La présente contribution a été élaborée conjointement par des membres des sections locales d’Avello, de Tous à pied et de Chemins de Wallonie, ainsi que de l’ASBL EPURES qui sont intervenus dans leur domaine d’expertise.

Enquête publique – SA Entreprises JAZY (PU/2026/8718/VL/PF)

Figure 1 Carte des sols

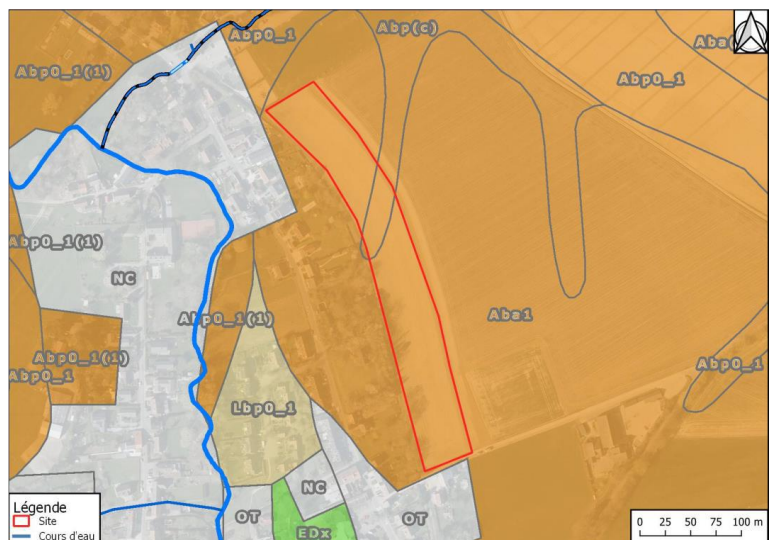
Seulement 6 sondages ont été réalisés sur 2 ha (20 000 m²), soit 1 tous les ~3 300 m². La norme GTI/SPW (Référentiel GEP/SPW Territoire) exige pourtant 3 tests par tranche de 2 500 m², soit 24 tests au total. En pratique, on recommande 1 test tous les 500–1 000 m² en zones critiques, ce qui impliquerait 20–40 sondages. La qualité des zones des massifs drainants est particulièrement importante à déterminer. Les profondeurs restent trop faibles (0,8–2 m), alors que la couche argileuse compacte commence dès 3 m selon l'INISMa 2018 (E.I.E p. 39). Avec des sols hétérogènes (carte CNSW) et une pente vers le nord, un risque de colmatage local n'a pas été testé.

Ce manque fragilise la gestion des eaux pluviales (30% imperméabilisation, E.I.E p. 52) et expose à des inondations comme en juillet 2021 (E.I.E p. 48)

- Compléments avant le permis :
 - Procéder à des tests complémentaires : au minimum de 18 à 24 tests (couvrant 3/2 500 m², dont les voiries, la noue, les drains types), à une profondeur suffisante, voire une modélisation des variations sols/pente selon les outils disponibles.
- Compléments en suivi de chantier :
 - Tests post-implantation pour vérifier le colmatage qui engageront la responsabilité du promoteur et l'obligation d'offrir des solutions alternatives. Il faut donc envisager dès maintenant les possibilités de pallier ce manque.

Figure 2 Carte des LIDAXES impactant le projet de terrain de football

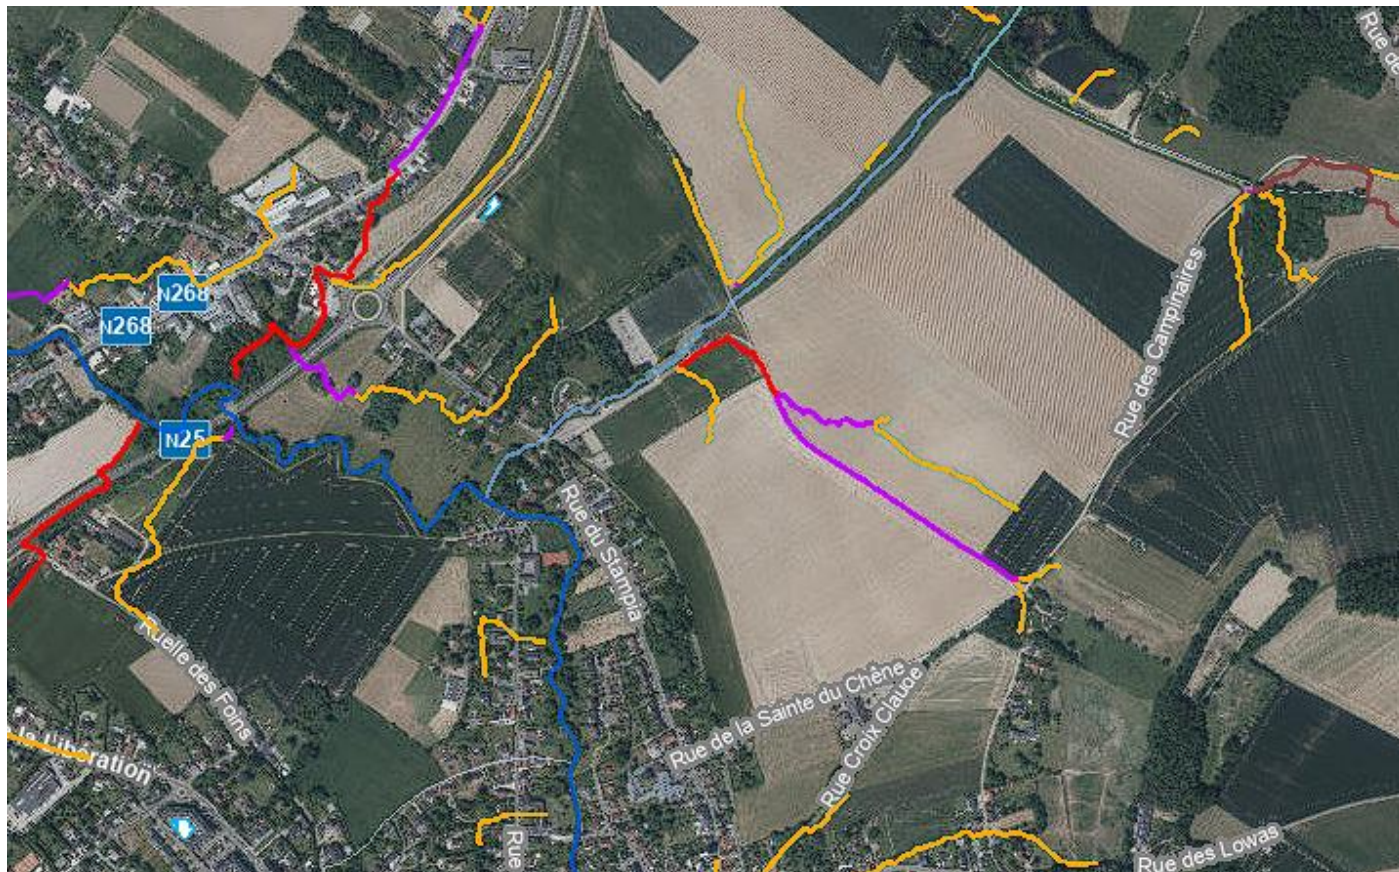
Le terrain de football à revêtement synthétique, envisagé comme mesure compensatoire, s'inscrit pleinement dans cette problématique. Par sa conception, il engendre des contraintes intrinsèques, notamment en matière de drainage et d'évacuation des eaux. De plus, son implantation le rend potentiellement exposé aux aléas climatiques. La cartographie des axes de ruissellement en donne une illustration claire.

Figure 3 Carte des zones d'intérêt paysager au plan de secteur

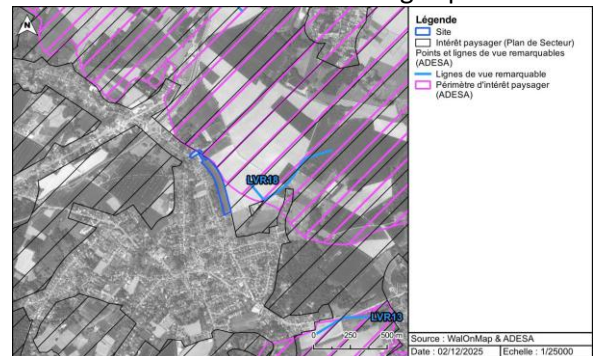
Les vues 3D fournies dans l'EIE offrent par ailleurs une vision très partielle de la situation : aucune vue correcte n'est présentée depuis le chemin partagé le long de la limite ouest, ni au niveau du sol depuis le chemin n°14 ou depuis la rue de la Sainte du Chêne. Le reportage photographique joint au dossier reste lui aussi incomplet : il manque, à notre sens, des prises de vue représentatives à plus longue distance ainsi que des vues centrées sur les axes de promenade les plus utilisés. Nos propres visites de terrain viennent compléter ces lacunes.

Figure 9

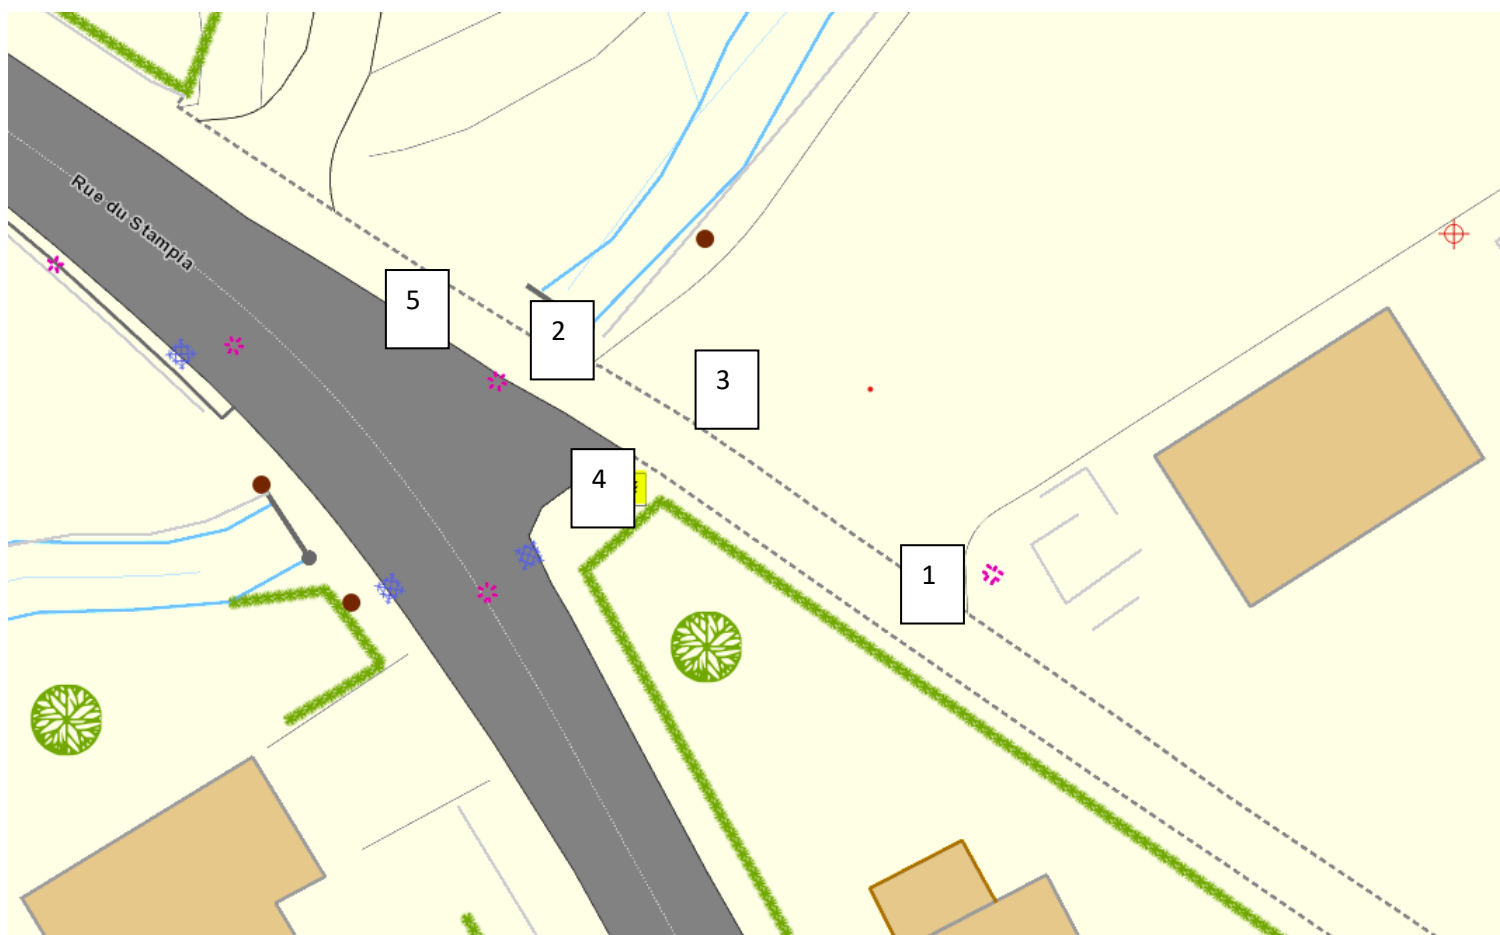
3. Traversée automobile
 - 3.1. Couleur au sol largeur 2.6 m pour marquer l'existence du trottoir partagé. (Info commune)
 - 3.2. Les courbes devront être telles qu'elles permettent la fluidité du trafic. Voir figure 2 (info commune).

- 3.3. Aucun pictogramme vélo ne peuvent être apposé dans ce cas de figure.
 - 3.4. Placement d'un STOP côté Stampia (Info commune) (voir point 2 de l'annexe1)

- 3.7. Placement de casse-vitesse pour le cheminement auto de part et d'autre ([voir le type proposé](#)) (propositions GRACQ)
 4. Marquage au sol pour délimiter le cheminement piéton en provenance du Stampia côté Lambais. (Voir point 1 de l'annexe 1) (propositions GRACQ)

5. Entrée et sortie des cyclistes sur la cyclo-piétonne (Voir point 4 de l'annexe 1)
- Point général : taille ou élagage des haies le long du ravel de la Sainte du Chêne au rond-point du Stampia.**
(propositions GRACQ)

6.3 Autres éléments : Ecole de foot : sortie du parking

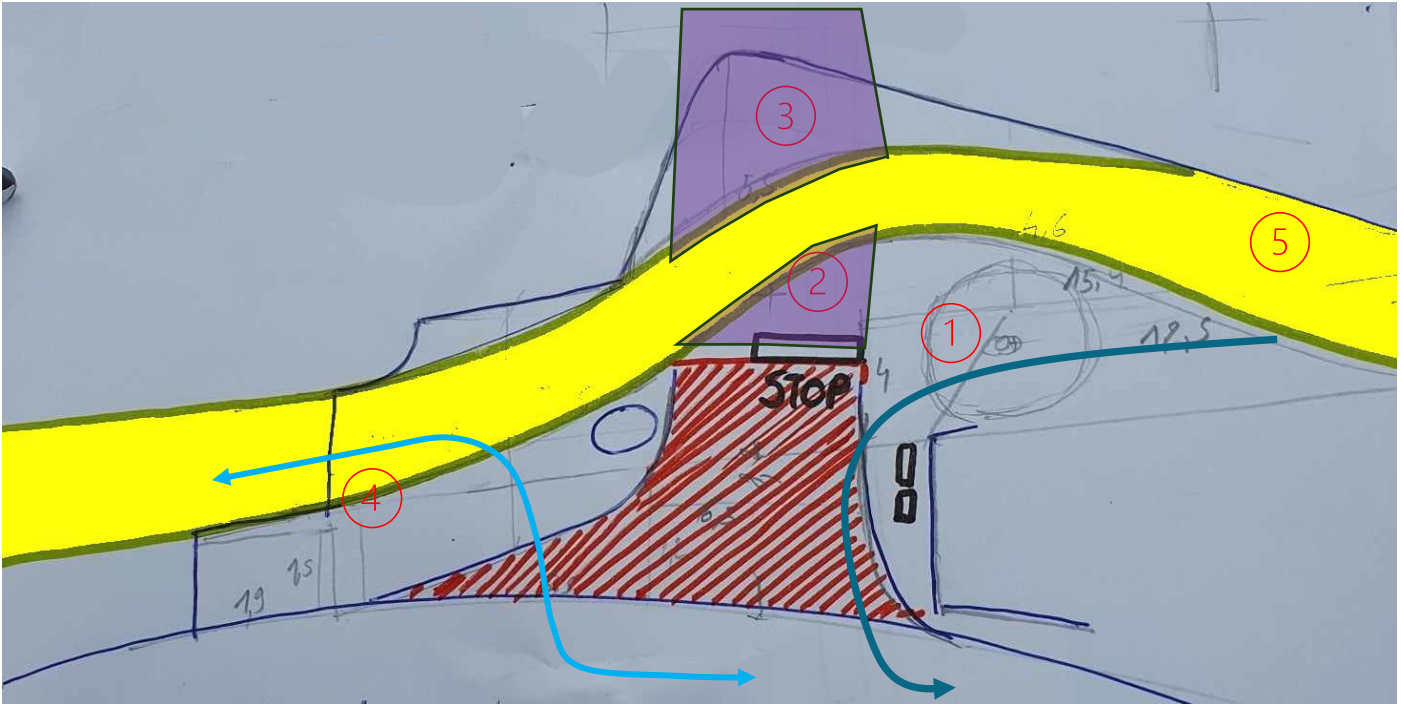
1. En référence à « Sur la photo « Chicane sortie », la zone située à gauche et délimitée par des « légos » deviendrait une zone apaisée, avec par exemple un banc et/ou un bac à fleurs. Dans un premier temps, les « légos » resteront vraisemblablement. », les aménagements envisagés ne doivent pas gêner la vision des automobilistes. Comment sera traité le passage des piétons qui viennent (par exemple) de la zone « skatepark » pour se rendre vers la rue du Lambais (Flèche verte) ?

2. Comment est traité la zone de stop ? Phénomène de croisement en biais si l'on s'approche de la zone protégée ou no man's land si l'on reste en l'état. Y aura-t-il des panneaux STOP ?

3. Idem
4. Comment est traité la sortie et l'entrée des cyclistes (et des piétons)(Flèche bleu ciel) de la cyclo-piétonne coté « Stampia » vers la rue du Stampia en direction du Lambais.

5. Comment est traité la sortie potentielle de cavalier du Ravel ?

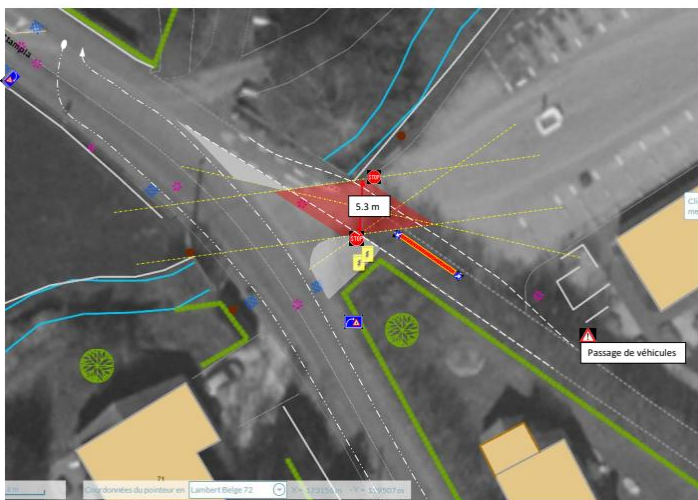
Pour mémoire, nous remettons ci-dessous le schéma défini dans la fiche originelle qui nous semble encore pertinent, par sa capacité à conserver la fluidité du trafic, à permettre une lecture facile du dispositif et assurer la sécurité souhaitée.
